ИНФОРМАЦИОННЫЙ БЮЛЛЕТЕНЬ

Тема: Замена синхронизаторов производства фирмы «HOERBIGER» (Германия) на синхронизаторы ОАО «Автодизель» и замена синхронизаторов производства ОАО «Автодизель» на синхронизаторы фирмы «HOERBIGER» (Германия) в коробках передач типа ЯМЗ-239

Модель: КП ЯМЗ-239 всех модификаций и комплектаций

Рис. 1 Вал вторичный 1509.1701100

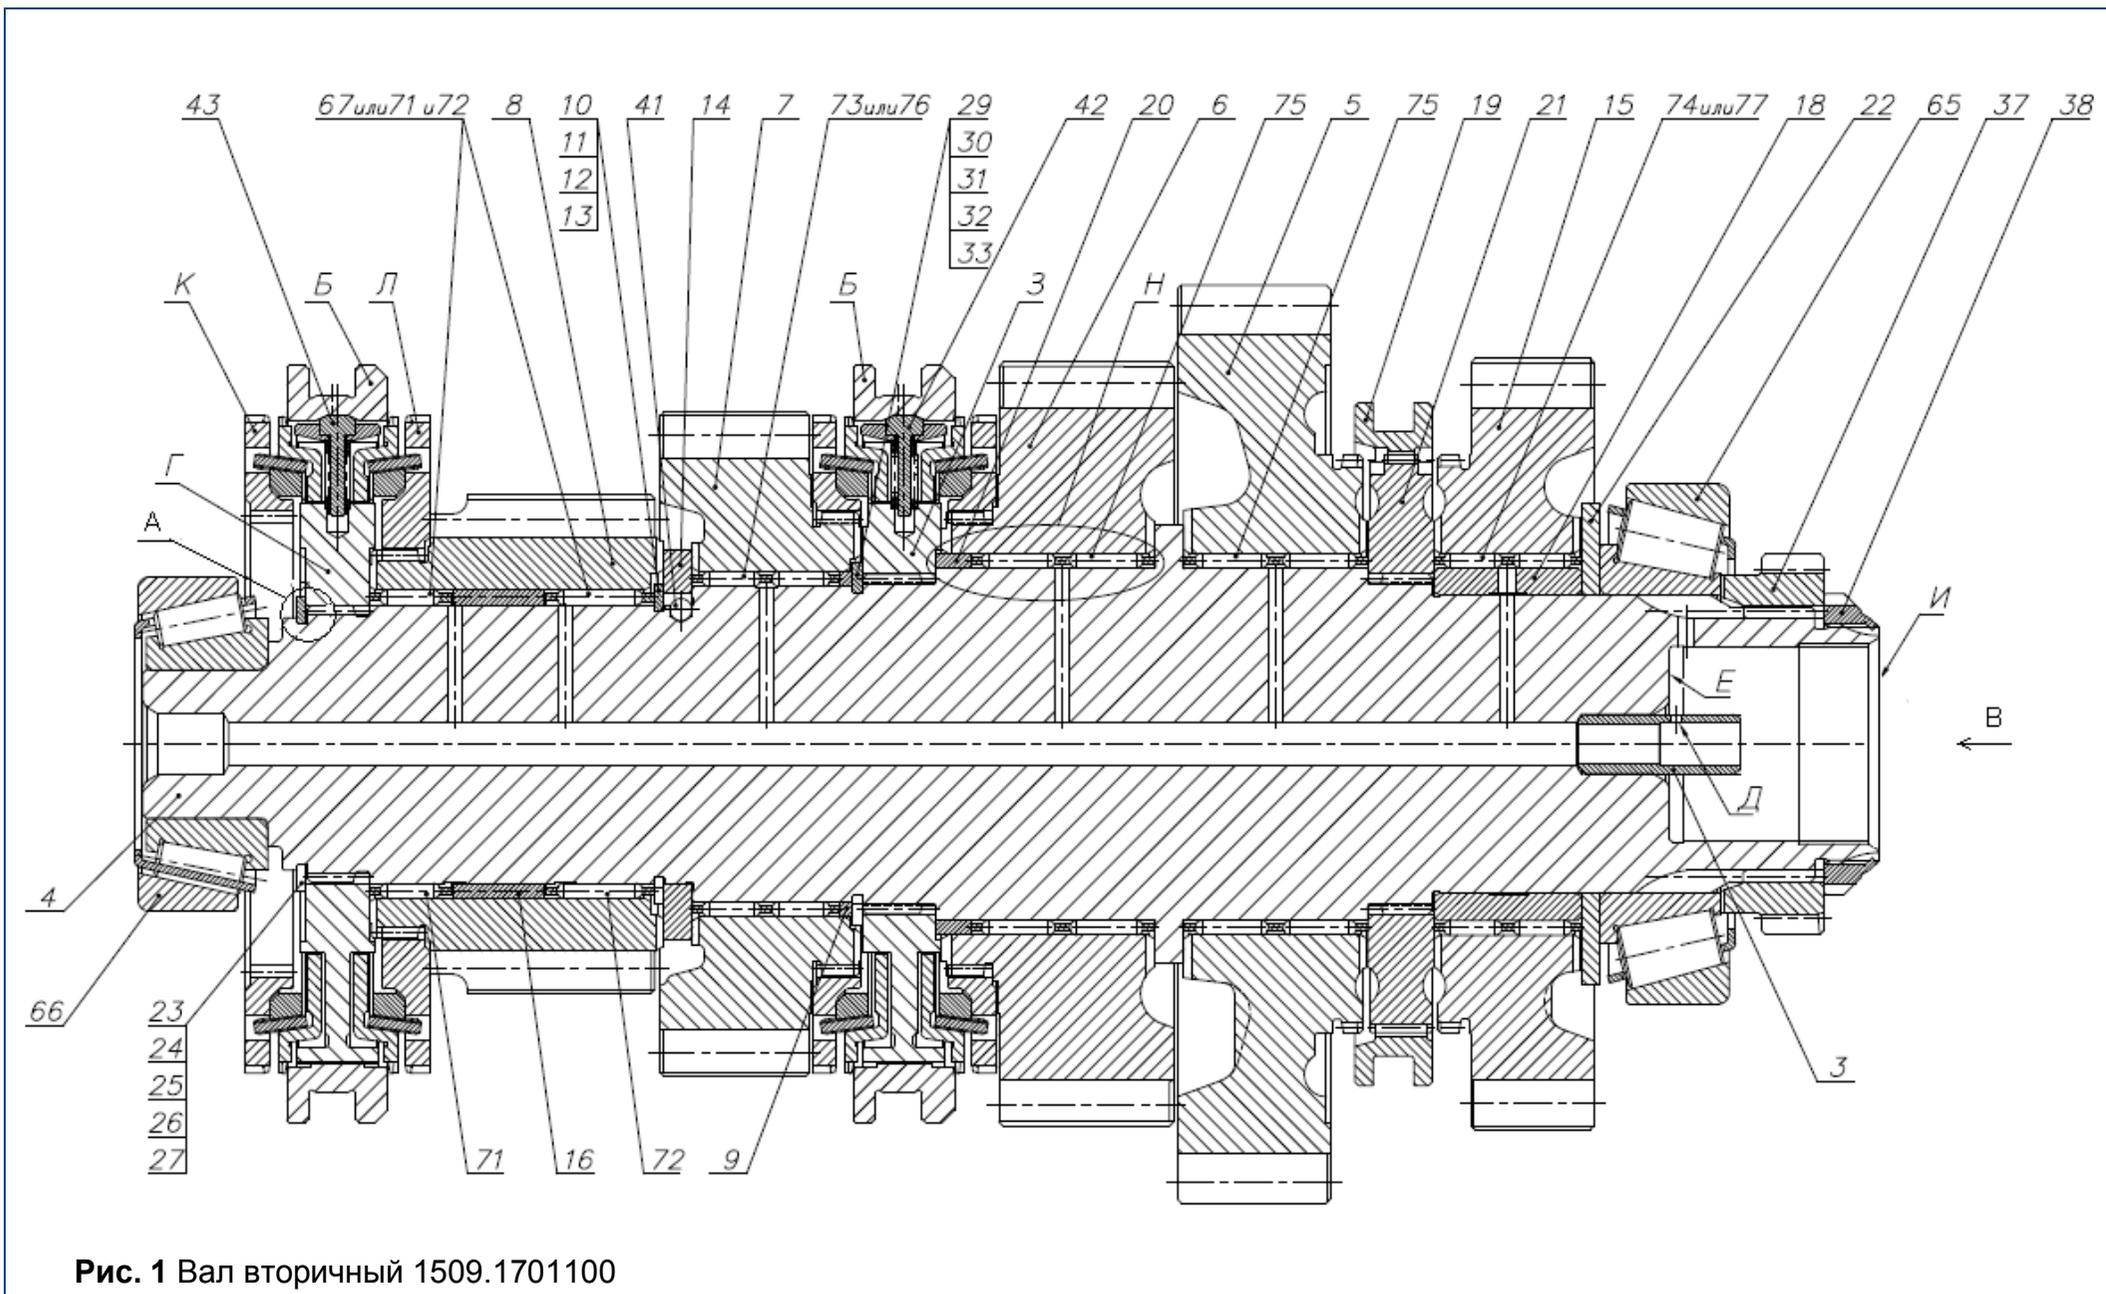
Особенности сборки и установки синхронизаторов фирмы «HOERBIGER» (Германия) на вторичный вал

1. При перемещении детали Б (рис. 1) по всей длине зубчатого венца деталей Г и З заедание не допускается.
2. Разукомплектование подшипников поз. 65 и 66 с подменой наружных колец от других подшипников данного типа не допускается. Подшипники поз. 67 устанавливать в паре, укомплектованной роликами одной отсортированной группы.

3. Детали должны быть чистыми. Масляные каналы деталей поз.4 и 18 продуть.
4. Перед установкой на вал проверить возможность свободного перемещения детали поз.19 по всей длине шлицев детали поз.21. Заедание не допускается.

5. При сборке устанавливать детали Б широким буртом паза, детали З со смещением наружного зубчатого венца и дет. поз.19 со смещением внутреннего зубчатого венца в сторону торца И дет. поз. 4.

6. Кольца зубчатые К и Л должны свободно без заеданий под действием собственного веса устанавливаться на шлицы шестерен поз. 6, 7 и 8.
7. Сборочные единицы Г и З запрессовать до упора. Перед запрессовкой совместить паз. Р блокировочного кольца с пазом П фиксаторного узла ступицы (Вид М).

8. Детали поз. 18, 21, 65, 66 запрессовать до упора. Перед запрессовкой дет. поз. 18, 65 и 66 нагреть до температуры 100...120 °С. Детали поз. 65 и 66 нагревать в масляной ванне.

9. Деталь поз. 3 запрессовать до упора с обеспечением расположения отв. Д относительно торца Е, как показано.
- 10.* (Вид А) Размер обеспечить установкой одной из деталей поз. 10, 11, 12, 13, 23, 24, 25, 26, 27, 29, 30, 31, 32, 33.

11. Деталь поз. 38 затянуть с Мкр от 215,2 (22) до 245,2 (25) Н·м (кгс·м). Технические требования к затяжке по ОСТ 37.001.031-72. После затяжки кернить в двух местах до упора в пазы дет. поз. 4, как показано на виде В.

12. После сборки шестерни поз. 5, 6, 7, 8 и 15 должны вращаться от руки плавно без заеданий.

Рис. 2 Синхронизатор 2-3 передачи (8.9321) фирмы «HOERBIGER» (Германия)

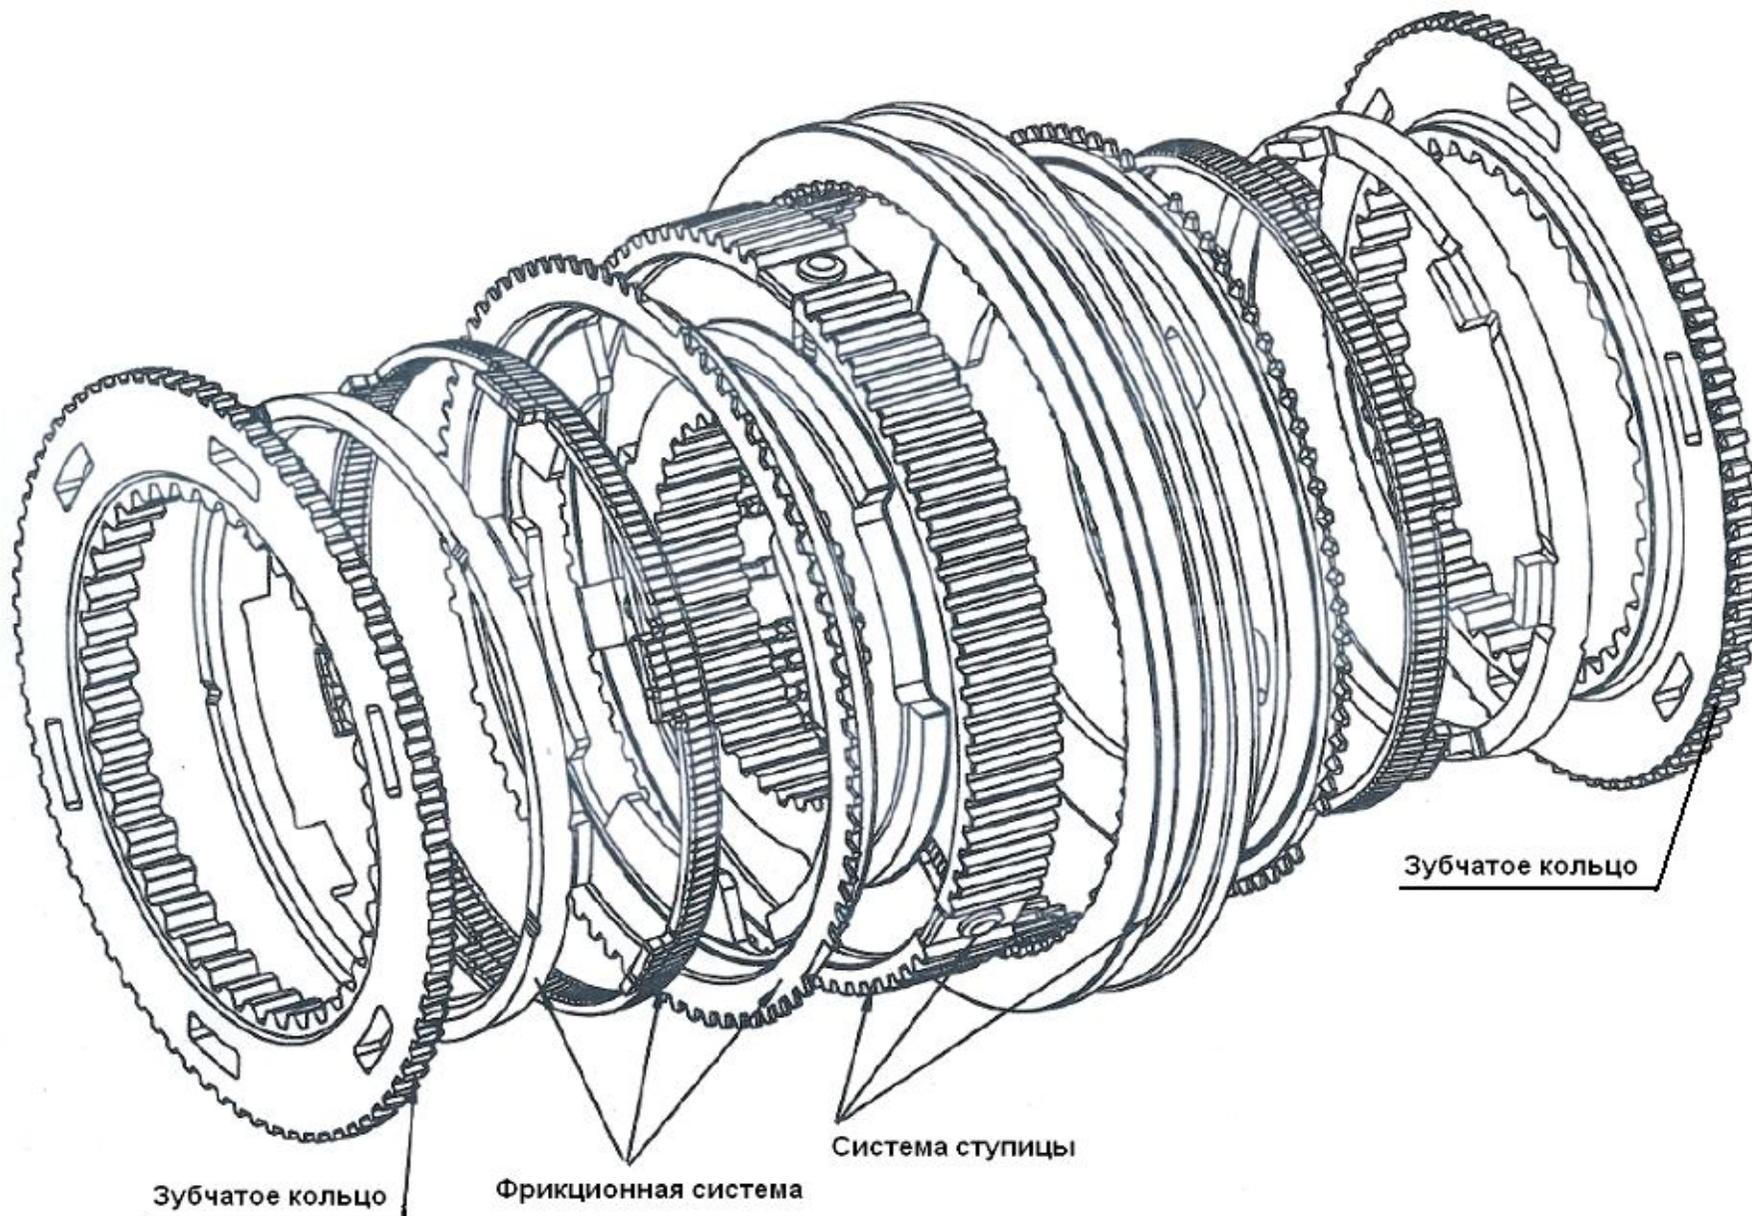
1.1. При замене синхронизатора 2-3 передачи фирмы «HOERBIGER» (Германия) на синхронизатор 2-3 передачи ОАО «Автодизель», заменить следующее:

1. синхронизатор RC30316001 (8.9321) на синхронизатор 336.1701151
2. шестерню 2-ой передачи промежуточного вала 1509.1701050 на 239.1701050-10 (если КП с боковым отбором мощности, то шестерня 2-ой передачи остается 1509.1701050)
3. шестерню 2-ой передачи вторичного вала 1509.1701127 на 239.1701127-10
4. сухари вилки 1509.1702035-2 шт. на 336.1702035-2 шт.

2.1. При замене синхронизатора 2-3 передачи ОАО «Автодизель» на синхронизатор 2-3 передачи фирмы «HOERBIGER» (Германия) заменить следующее:

1. синхронизатор 336.1701151 на синхронизатор RC30316001(8.9321)
2. шестерню 2-ой передачи промежуточного вала 239.1701050-10 (если КП с боковым отбором мощности, то шестерня 2-ой передачи остается 1509.1701050) на 1509.1701050
3. шестерню 2-ой передачи вторичного вала 239.1701127-10 на 1509.1701127
4. сухари вилки 336.1702035-2 шт. на 1509.1702035-2 шт.

Рис. 3 Синхронизатор 4-5 передачи (8.9322) фирмы «HOERBIGER» (Германия)

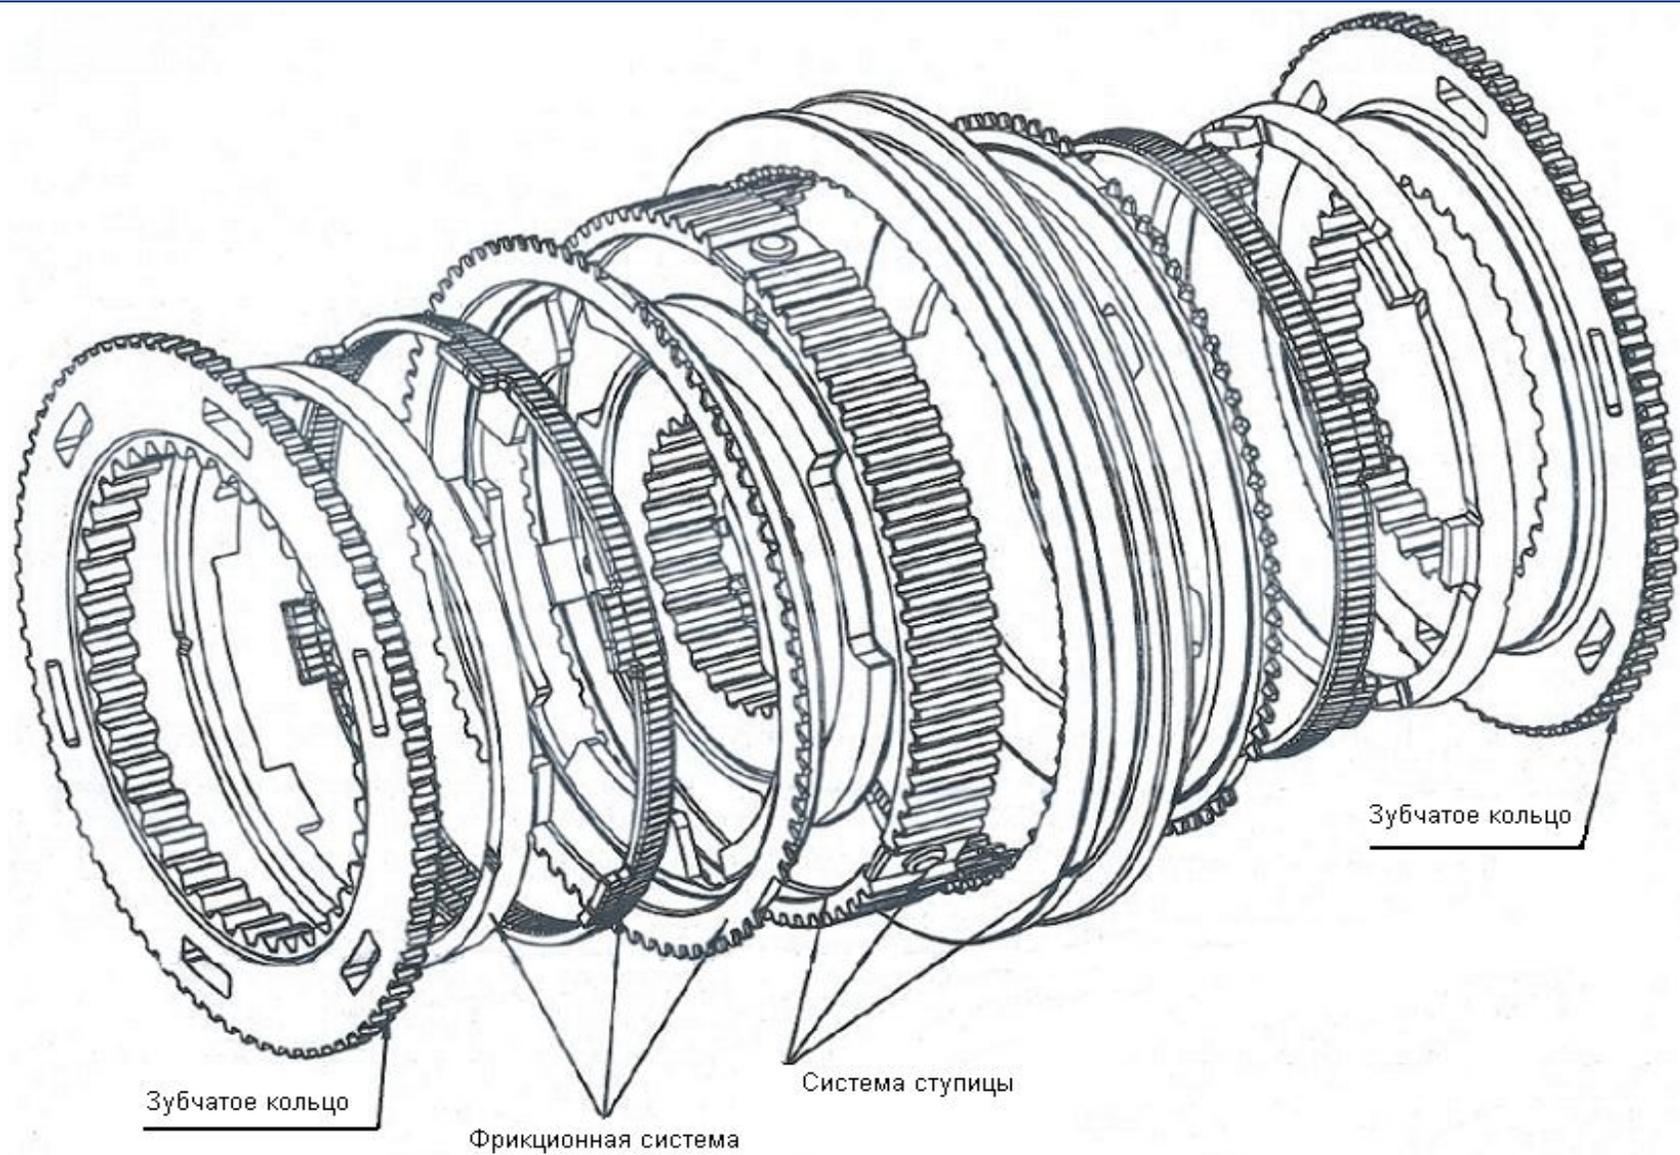
1.2. При замене синхронизатора 4-5 передачи фирмы «HOERBIGER» (Германия) на синхронизатор 4-5 передачи ОАО «Автодизель», заменить следующее:

1. синхронизатор RC30316002 (8.9322) на синхронизатор 239.1701150
2. шестерню 5-ой передачи вторичного вала 1509.1701132 на 239.1701132-10
3. сухари вилки 1509.1702035-2 шт. на 336.1702035-2 шт.

2.2. При замене синхронизатора 4-5 передачи ОАО «Автодизель» на синхронизатор 4-5 передачи фирмы «HOERBIGER» (Германия) заменить следующее:

1. синхронизатор 239.1701150 на синхронизатор RC30316002 (8.9322)
2. шестерню 5-ой передачи вторичного вала 239.1701132-10 на 1509.1701132
3. сухари вилки 336.1702035-2шт. на 1509.1702035-2 шт.
